Dodatek č. 2

1. Smluvní strany uzavřely dne 17. 2. 2020 na základě výsledku zadávacího řízení veřejné zakázky s názvem „Zateplení objektu domova mládeže Gymnázia a SOŠ pedagogické v Nové Pace – stavební práce“, zahájené uveřejněním výzvy k podání nabídek dne 11. 11. 2019 (dále jako „veřejná zakázka“), smlouvu o dílo (tato smlouva o dílo ve znění pozdějších změn souhrnně jako „smlouva o dílo“ nebo „smlouva“).

Domov mládeže, Gymnázium

Typické podlaží vyšší patra – NOVÝ STAV

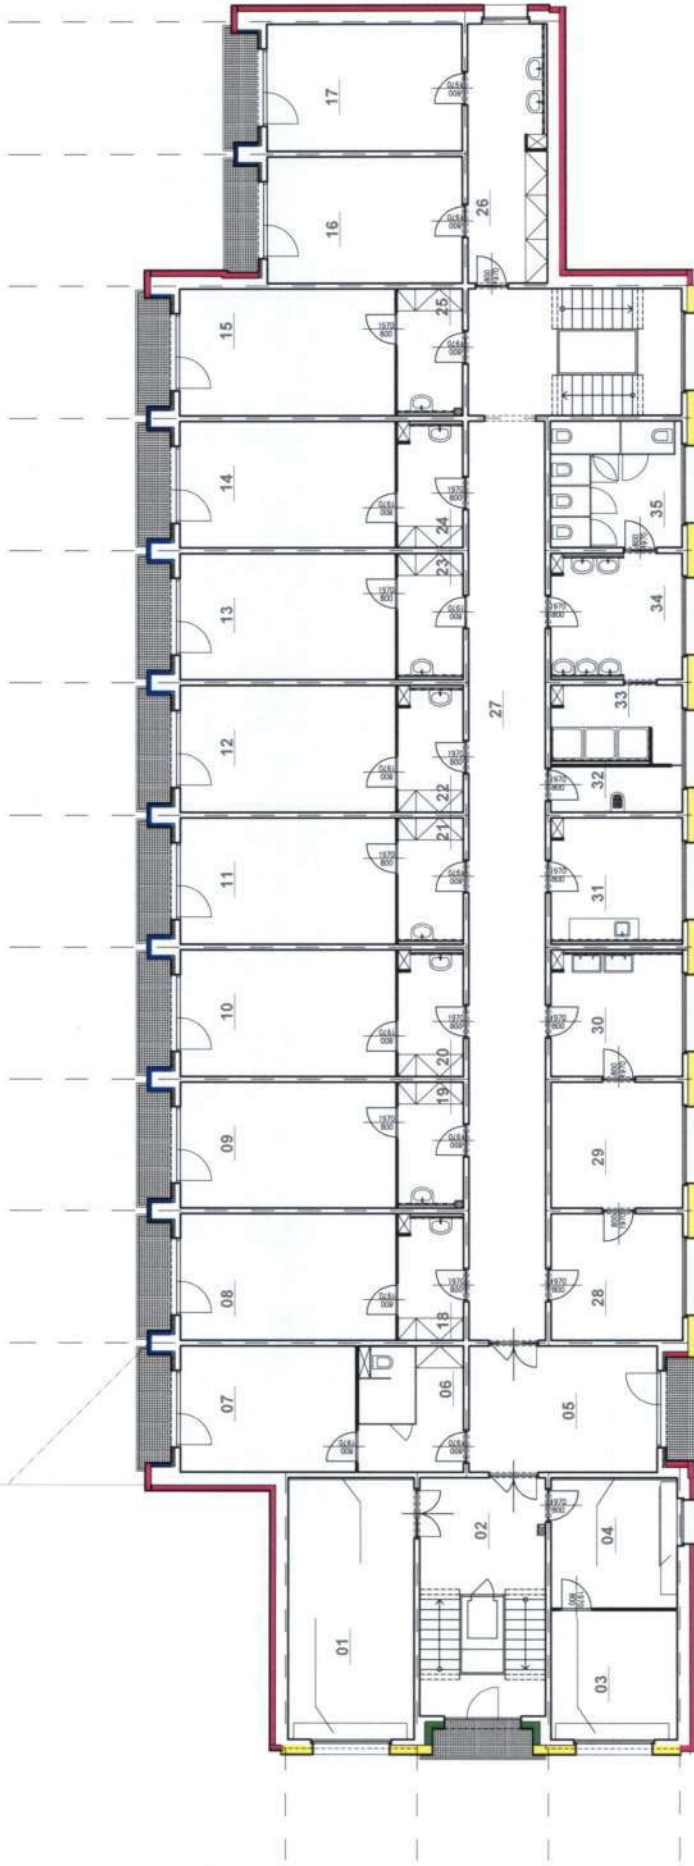
OZNÁMENÍ ZMĚNY OPŽP 2014+ PO5		číslo OZ: 5			
Zhotovitel:	Fireo, s.r.o. se sídlem Liberec XXV – Vesec, Česká 374, 463 12 Liberec, IČO 254 70 825				
Investor:	Gymnázium a Střední odborná škola pedagogická, Nová Paka, Kumburská 740	Datum: 9.10.2020			
Název akce: Zateplení objektu domova mládeže Gymnázia a SOŠ pedagogické v Nové Pace – registrační číslo projektu: CZ.05.5.18/0.0/0.0/18_100/0009463					
Způsob odeslání / předání datum: 13.10.2020		poštou <input type="checkbox"/>	e-mailem <input type="checkbox"/>	faxem <input type="checkbox"/>	osobně <input checked="" type="checkbox"/>
Odkazy na	specifikaci:	Pohledy a půdorys PD			
	na výkresy:	Pohledy a půdorys PD			
	na rozpočtové podklady:	Soupis prací			
	na jinou část smlouvy:	Dodatek č.2			
Předmět změny: Dilatace mezi podlahovými panely					
Popis a zdůvodnění změny:					
Po demontáži stávajících vrstev na podlahách lodžii bylo zjištěno, že jednotlivé podlahové panely nejsou od sebe oddilátovány. Mezi jednotlivými panely jsou vytvořeny dilatace z důvodu, aby nedošlo k poškození nových vrstev podlah.

ZL - dlažby mezi lodž.panely, soklíky

111.799,76 Kč		
Veškeré práce budou splňovat podmínky smlouvy o dílo a budou provedeny ve stejné úrovni co do jakosti materiálů, provedení apod. tak, jak požaduje nebo předpokládá Dokumentace zakázky pro celé dílo.		
Podpis zmocněnce objednatele:	Podpis zmocněnce zhotovitele:	
Datum: 9.10.2020	Datum: 9.10.2020

POHLED JIHOVÝCHODNÍ – NOVÝ STAV

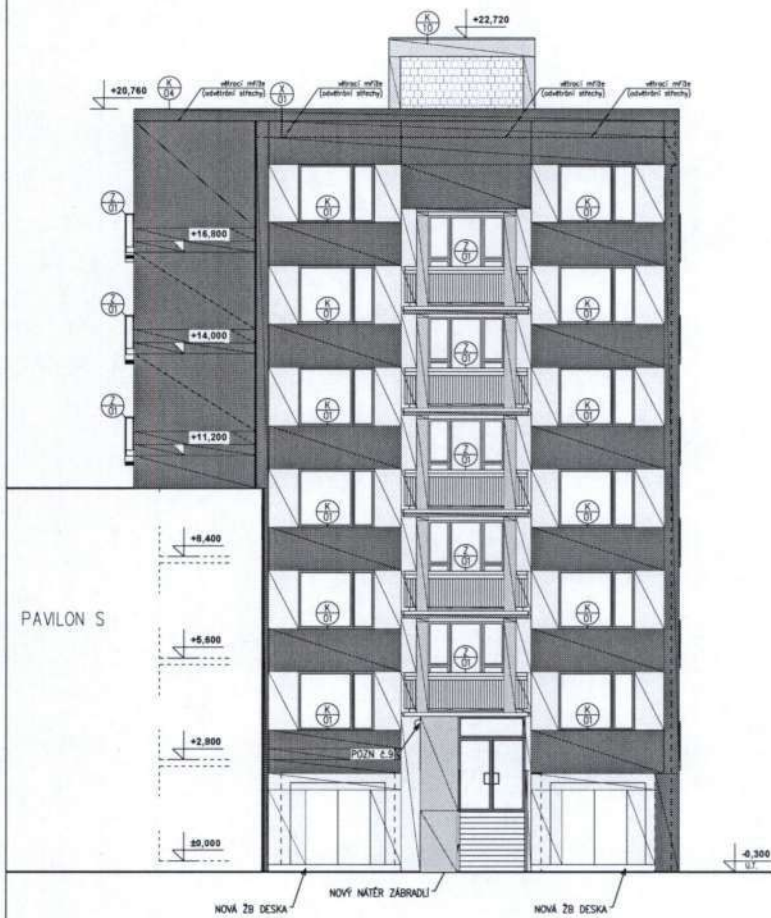
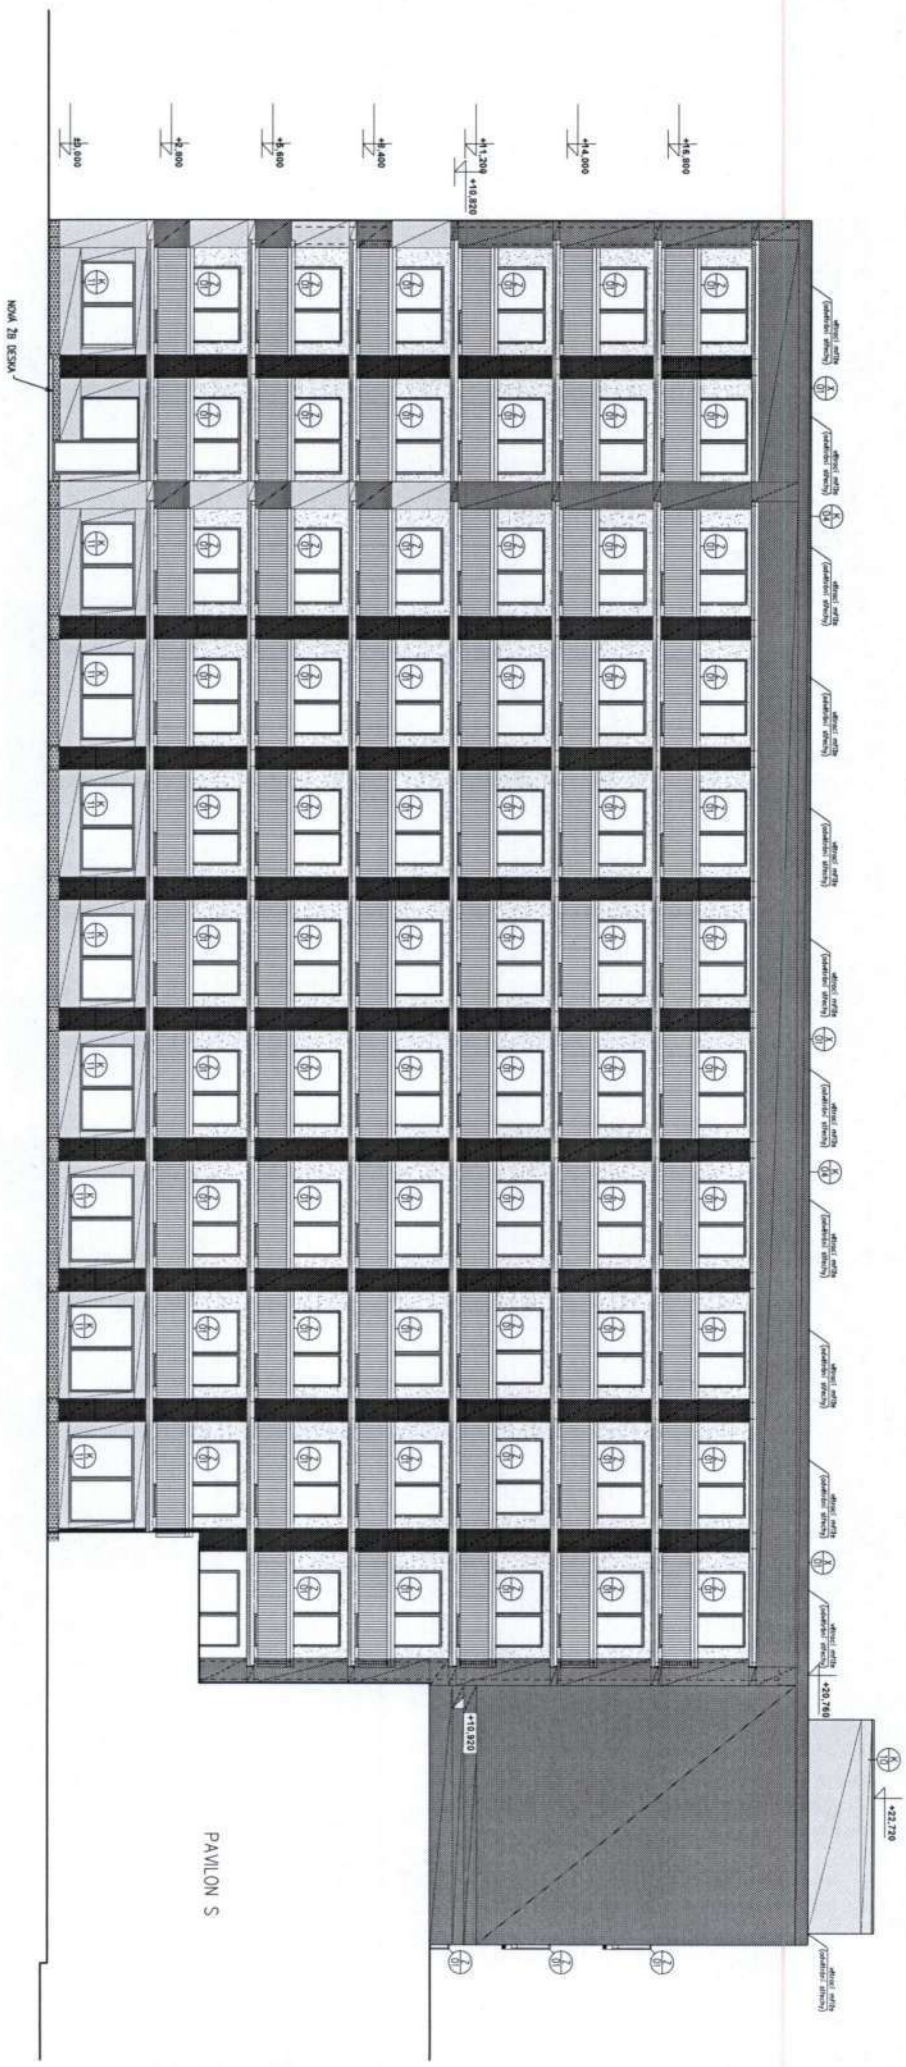
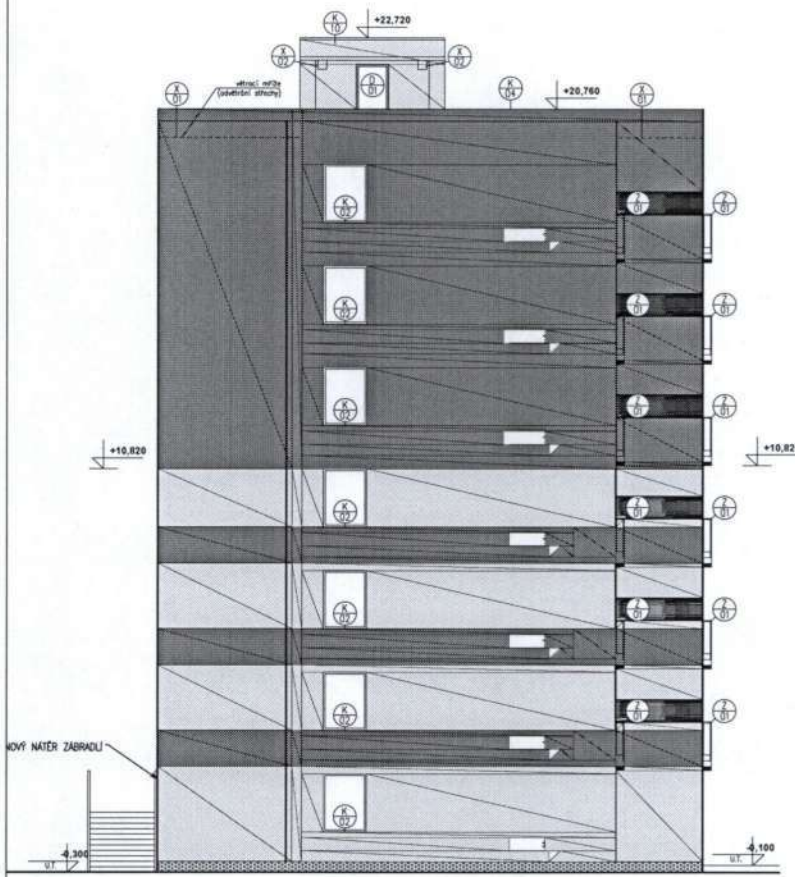
OZNÁMENÍ ZMĚNY OPŽP 2014+ PO5		číslo OZ: 6					
Zhotovitel:	Fireo, s.r.o. se sídlem Liberec XXV – Vesec, Česká 374, 463 12 Liberec, IČO 254 70 825						
Investor:	Gymnázium a Střední odborná škola pedagogická, Nová Paka, Kumburská 740	Datum: 9.10.2020					
Název akce: Zateplení objektu domova mládeže Gymnázia a SOŠ pedagogické v Nové Pace – registrační číslo projektu: CZ.05.5.18/0.0/0.0/18_100/0009463							
Způsob odeslání / předání datum: 13.10.2020		poštou <input type="checkbox"/>	e-mailem <input type="checkbox"/>	faxem <input type="checkbox"/>	osobně <input checked="" type="checkbox"/>		
Odkazy na	specifikaci:	Pohledy PD					
	na výkresy:	Pohledy PD					
	na rozpočtové podklady:	Soupis prací					
	na jinou část smlouvy:	Dodatek č.2					
Předmět změny: Větrací mřížky v atikovém panelu							
Popis a zdůvodnění změny:							
Z důvodu zateplení střešního pláště byly mřížky z konstrukce atikového panelu vypuštěny.

ZL - mřížky v atice

ZMĚNOVÝ LIST OPŽP 2014+PO5		číslo ZL: 06
Zhotovitel:	Fireo, s.r.o. se sídlem Liberec XXV – Vesec, Česká 374, 463 12 Liberec, IČO 254 70 825	
Změnový list vystavil:		
Datum:	9.10.2020	
<p>Podepsaní zmocněnci potvrzují v souladu se Smlouvou o dílo tuto změnu rozsahu díla:</p> <p>Předmět změny: Větrací mřížky v atikovém panelu</p> <p>Popis a zdůvodnění změny:</p> <p>Z důvodu zateplení střešního pláště byly mřížky z konstrukce atikového panelu vypuštěny.</p>		
Počet připojených listů specifikací:	Počet připojených výkresů: 1	
Cena méněprací bez DPH:	Cena víceprací bez DPH:	
-35.280,- Kč	0,- Kč	
Výsledná cena změny bez DPH:	Nově sjednaná lhůta dokončení díla:	
-35.280,- Kč		
Veškeré práce budou splňovat podmínky smlouvy o dílo a budou provedeny ve stejné úrovni co do jakosti materiálů, provedení apod. tak, jak požaduje nebo předpokládá Dokumentace zakázky pro celé dílo.		
Podpis zmocněnce objednatele:	Podpis zmocněnce zhotovitele:

POHLED JIHOVÝCHODNÍ – NOVÝ STAV

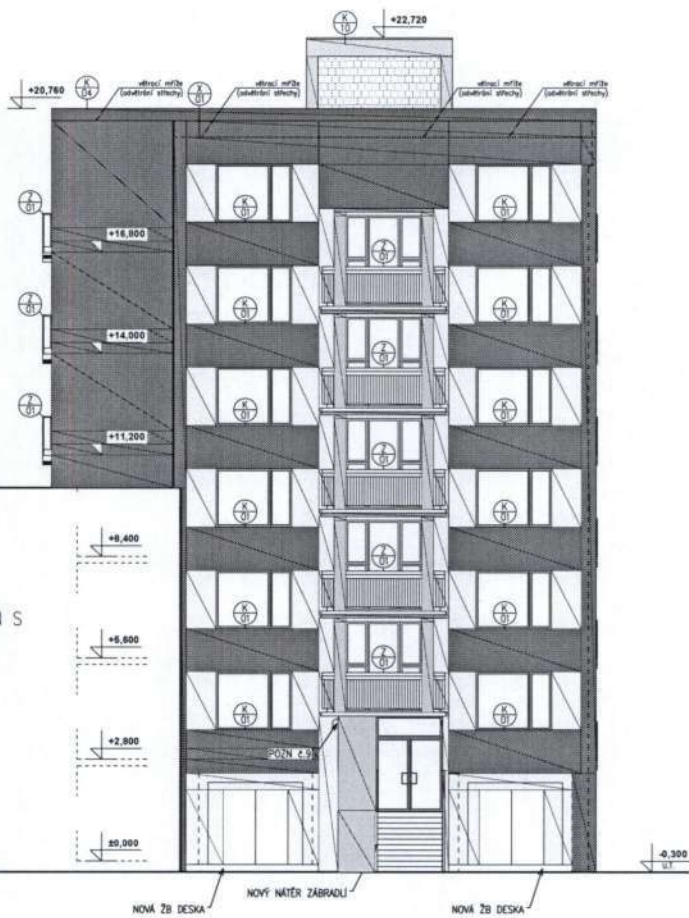
OZNÁMENÍ ZMĚNY OPŽP 2014+ PO5		číslo OZ: 07	
Zhotovitel:	Fireo, s.r.o. se sídlem Liberec XXV – Vesec, Česká 374, 463 12 Liberec, IČO 254 70 825		
Investor:	Gymnázium a Střední odborná škola pedagogická, Nová Paka, Kumburská 740	Datum: 9.10.2020	
Název akce: Zateplení objektu domova mládeže Gymnázia a SOŠ pedagogické v Nové Pace – registrační číslo projektu: CZ.05.5.18/0.0/0.0/18_100/0009463			
Způsob odeslání / předání datum: 13.10.2020	poštou <input type="checkbox"/>	e-mailem <input type="checkbox"/>	faxem <input type="checkbox"/>
osobně <input checked="" type="checkbox"/>			
Odkazy na specifikaci: na výkresy: na rozpočtové podklady: na jinou část smlouvy:	Pohledy PD		
	Pohledy PD		
	Soupis prací		
	Dodatek č.2		
Předmět změny: Schodiště před vstupy			
Popis a zdůvodnění změny:			
Po dohodě s investorem byla dohodnuta povrchová úprava bočních stěn schodišť z důvodu zabránění vnikání vody do konstrukce schodiště.

ZL - boční stěny schodišť, povrch.úprava zábradlí schodišť

25.689,46 Kč	Bez změny	
Veškeré práce budou splňovat podmínky smlouvy o dílo a budou provedeny ve stejné úrovni co do jakosti materiálů, provedení apod. tak, jak požaduje nebo předpokládá Dokumentace zakázky pro celé dílo.		
Podpis zmocněnce objednatele:	Podpis zmocněnce zhotovitele:	
Datum: 9.10.2020	Datum: 9.10.2020
